Memorando Nro. EPM-UPRO-2022-0174-M

ASUNTO: Aprobación puntos de parada para instalación de viseras San Antonio de Ibarra

INFORME N° MEP-DPP-2022-0201-I

Pedido de autorización para ubicación de vicerías para
parada de transporte público San Antonio Ibarra

Denominación: Ubicación 02. Calle 10 agosto y García Moreno
Fuente y elaboración: DPP-TM 2022

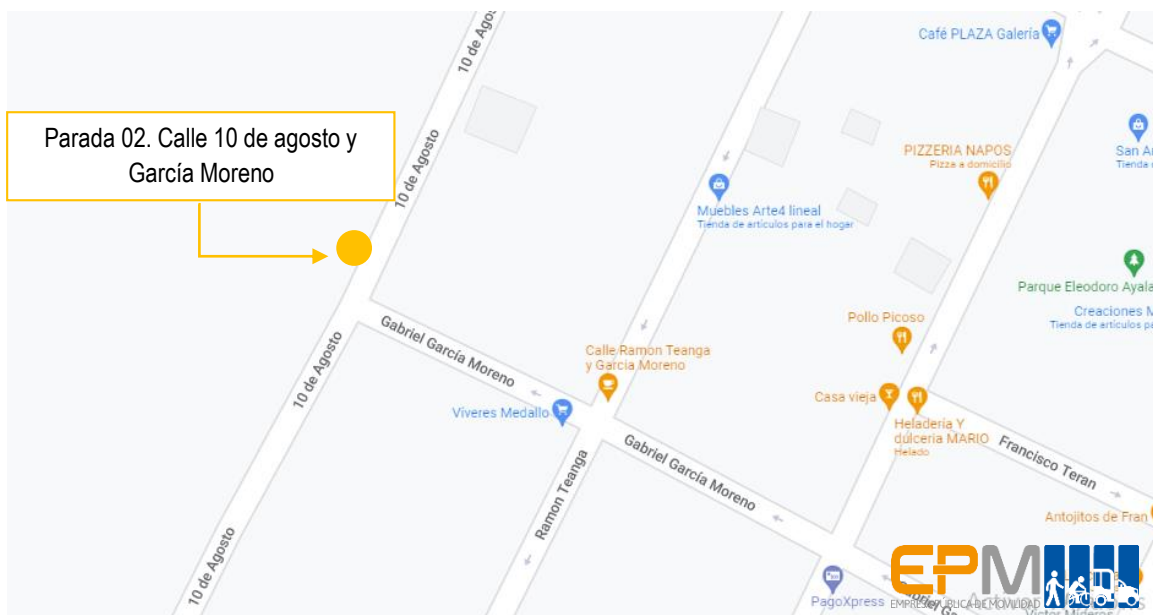
La parada ubicada en el punto descrito es de vital importancia para moradores del sector y estudiantes del Instituto Inocencio Jácome ubicado en la calle Gabriel García Moreno. La parada cuenta con señalización horizontal y señalamiento vertical por lo cual se autoriza la instalación de la visera.

Denominación: Ubicación 03. Calle 10 Agosto y Hermanos Mideros
Fuente y elaboración: DPP-TM 2022

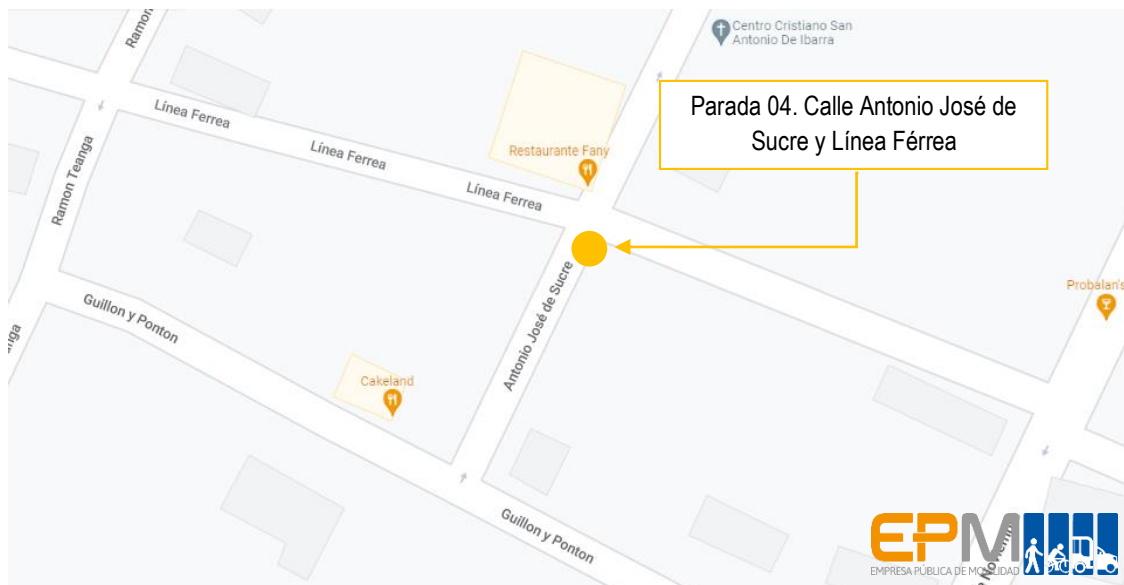
Para que la instalación de la visera en el punto antes descrito sea factible, es necesario que no existan obstáculos, por lo cual es importante que dicha parada sea ampliada o a su vez desplazada unos metros para que la estructura de la visera no afecte a ingresos de viviendas.

Denominación: Ubicación 03. Calle Antonio José de Sucre y Línea Férrea
Fuente y elaboración: DPP-TM 2022

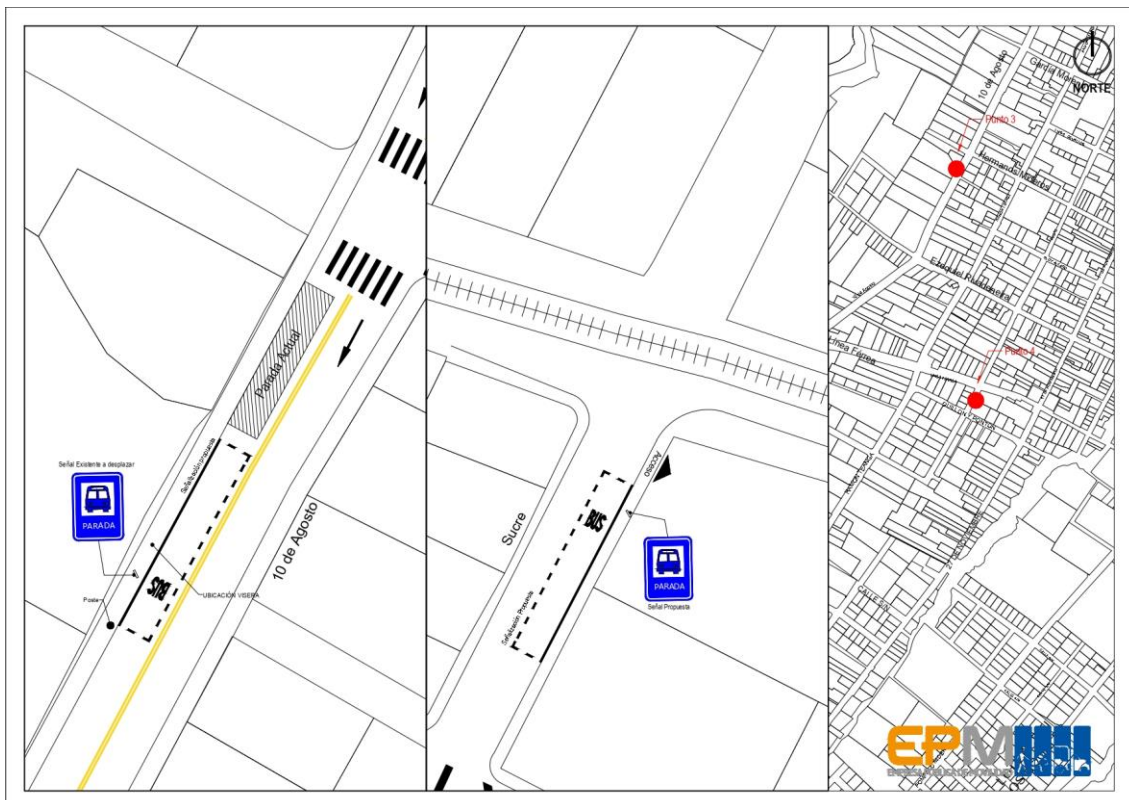
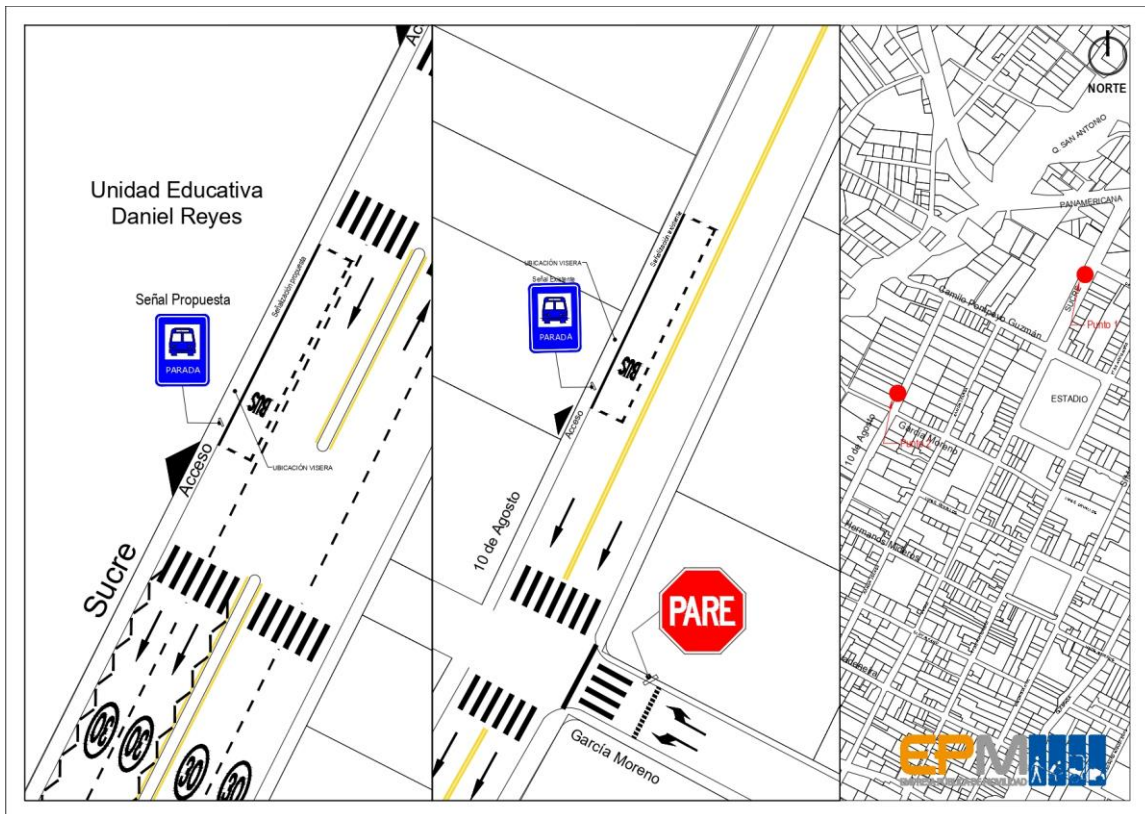
Con respecto al punto 04 se recomienda que dicha parada sea ubicada fuera del acceso vehicular para evitar obstáculos de circulación, sin embargo; el ancho de acera no permite la colocación de la estructura para una visera, por lo que se recomienda complementar este punto con señalización horizontal y vertical y la instalación de la visera sea ubicada en otro sector que permita mayor fluidez al momento del embarque y desembarque de pasajeros.
